EXTENSION DU PARC D'ACTIVITÉS ÉCONOMIQUES DES ANDRÉS À BRINDAS

PARTICIPATION DU PUBLIC PAR VOIE ÉLECTRONIQUE : SYNTHÈSE DES CONTRIBUTIONS

Figure 1: Questions accès piétons et écoulement des eaux pluviales autour du 85, route du bouleau

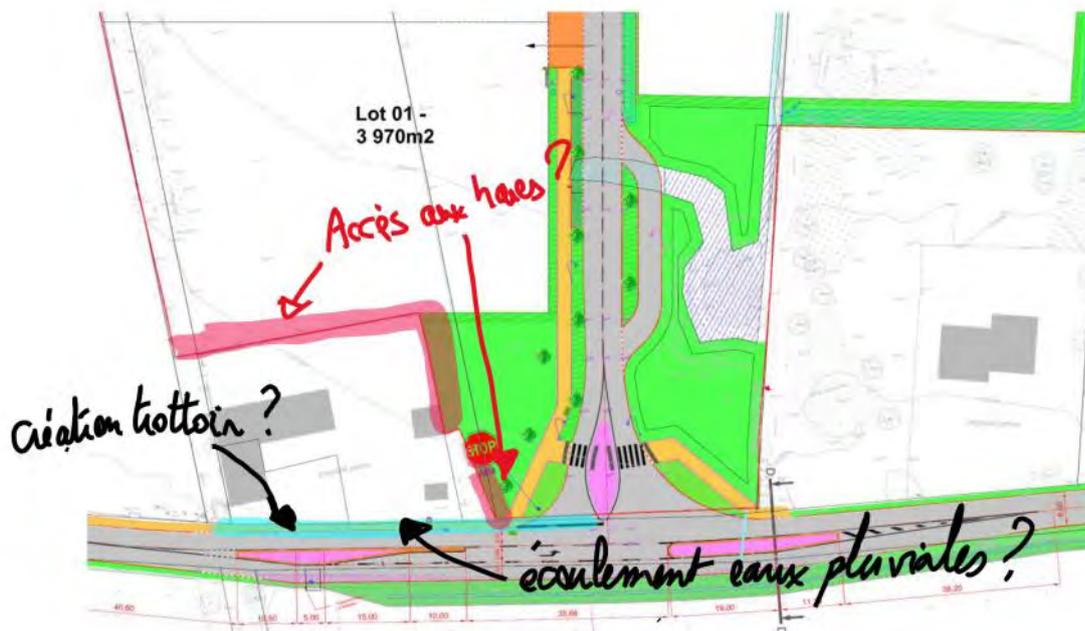
Comment est prévu l'écoulement des eaux pluviales de la coupe B-B ?

Figure 2 : Comment est géré l'écoulement des eaux pluviales de la route du bouleau ? (route modifiée mais aucune mention de la gestion des eaux pluviales à cet endroit). La gestion de l'eau pluviale n'est déjà pas optimale actuellement, car l'eau s'écoule sur le terrain des maisons bordant la route

Figure 2: questions accès vers le 85, route du bouleau

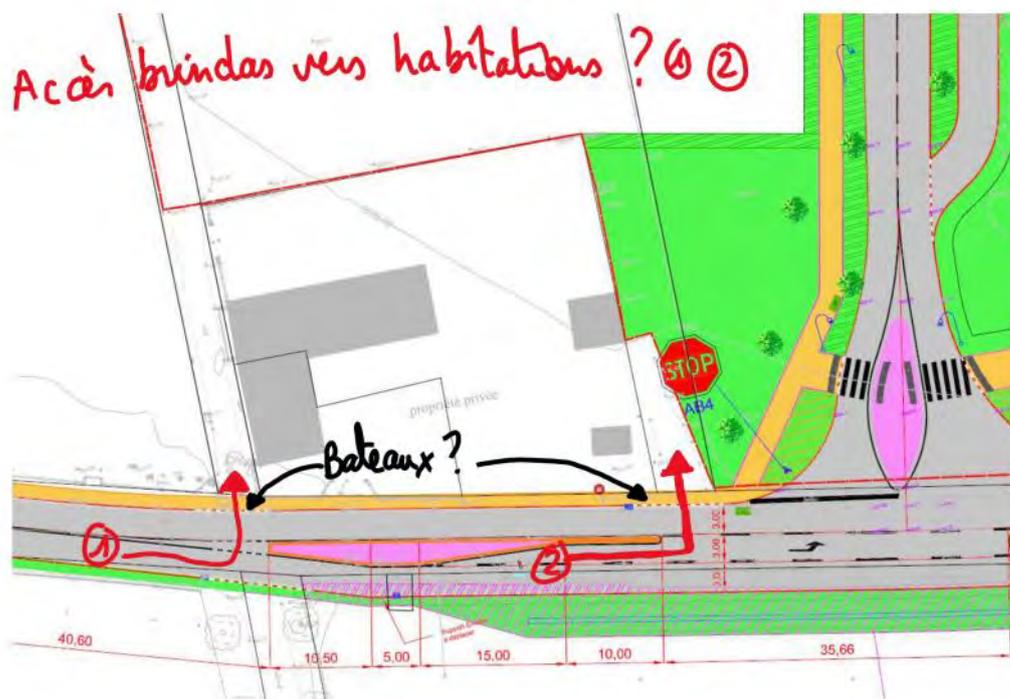
Les remarques concernent l'accès sud (accès principal) de la nouvelle zone. La route du bouleau est une route très passante et où la limitation de vitesse n'est pas du tout respectée. Nous habitons route du bouleau et constatons qu'il est difficile de s'engager sur la D50. Le dossier mentionnant l'accès sud de la zone comme étant l'accès principal, nous avons deux questions :

- Quelle est le nombre et la fréquence des véhicules estimés ?
- Outre la création d'une voie centrale, comment avez-vous prévu de sécuriser l'accès ? Nous aimerions la mise en place de moyens effectifs de faire ralentir la circulation (chicane, ralentisseur,...) dans les deux sens de circulation et l'installation du panneau d'entrée d'agglomération (avec limitation à 50 km/h) de telle sorte que l'accès de la zone soit inclus dans l'agglomération.

Figure 4: Questions environnement immédiat 85 route du bouleau

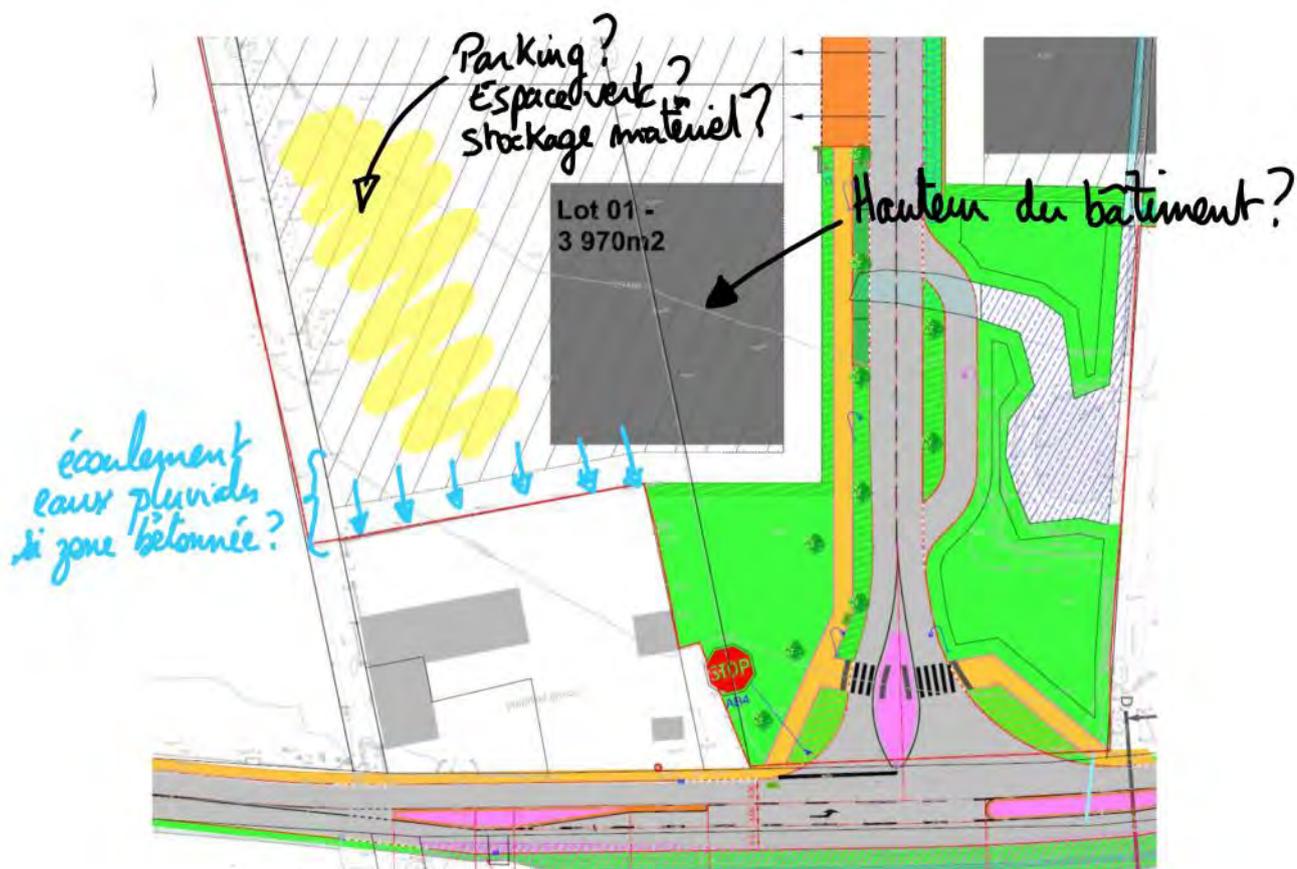
Nous avons quelques questions concernant l'implantation des lots :

- Quel est le type d'activité ? → Quel sera l'impact pour le voisinage en termes de pollution sonore, visuelle, olfactive et lumineuse ?
- Quel est le type de bâtiments construits ? Plusieurs niveaux ? Fort éclairage ?
- Quel est l'environnement des bâtiments construits ? Parking bétonné ? Espaces verts ?

Quelques questions annotées pour le lot n°1 en voisinage immédiat de notre habitation

Figure 13: extrait plan d'implantation

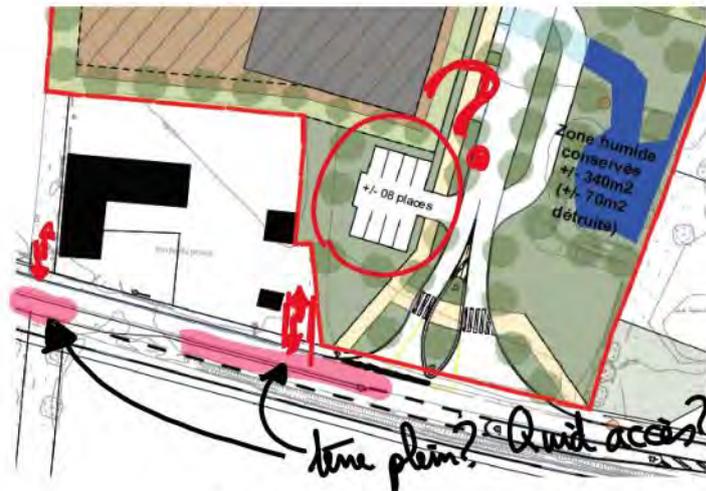
Sur ce plan, on dirait qu'il y a un terre-plein qui empêche l'accès aux habitations depuis brindas et qui empêche aux habitants de tourner à gauche en direction de Chaponost. Ce n'est pas cohérent avec les autres plans.
